**Forum mondial de l'harmonisation des Règlements  
concernant les véhicules**

Groupe de travail de la sécurité passive

**Règlement ONU n° 17 (Résistance mécanique des sièges)****Proposition de série 11 d'amendements au Règlement ONU  
n° 17 (Résistance mécanique des sièges)****Communication de l'expert de l'Allemagne\***

Modèle B

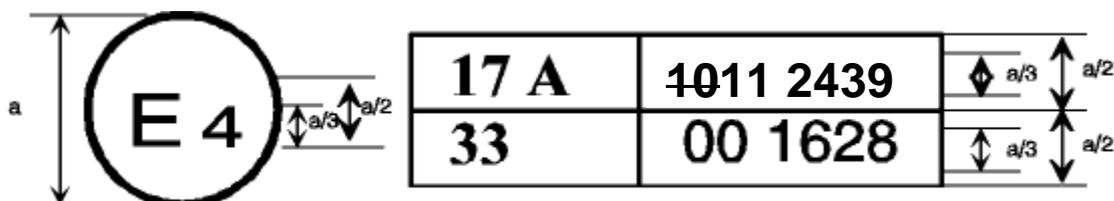
La marque d'homologation ci-dessus, apposée sur un véhicule, indique que le type de ce véhicule a des sièges non munis, ni ne pouvant être munis, d'un appuie-tête, et qu'il a été homologué aux Pays-Bas (E 4), en ce qui concerne la résistance des sièges et de leur ancrage, en application du Règlement ONU n° 17, sous le numéro d'homologation ~~10~~112439. Les deux premiers chiffres du numéro d'homologation signifient que le Règlement ONU n° 17 comprenait la série ~~10~~11 d'amendements lorsque l'homologation a été délivrée.

## Modèle D

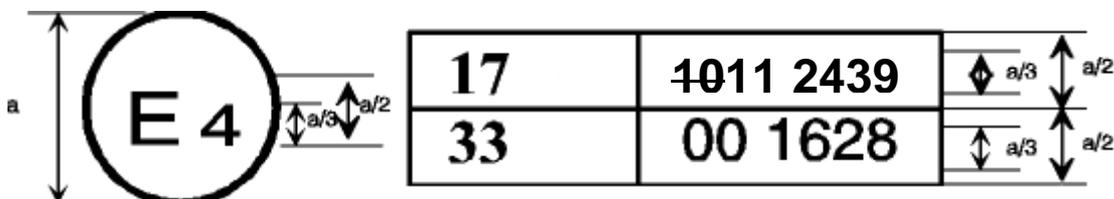
La marque d'homologation ci-dessus, apposée sur un véhicule, indique que le type de ce véhicule a des sièges non munis, ni ne pouvant être munis, d'un appuie-tête et qu'il a été homologué aux Pays-Bas (E 4), en application des Règlements ONU n<sup>os</sup> 17 et 33<sup>1</sup>. Les numéros d'homologation signifient qu'aux dates auxquelles les homologations respectives ont été délivrées, le Règlement ONU n<sup>o</sup> 17 comprenait la série ~~4011~~ d'amendements, alors que le Règlement ONU n<sup>o</sup> 33 était encore sous sa forme originale. ».
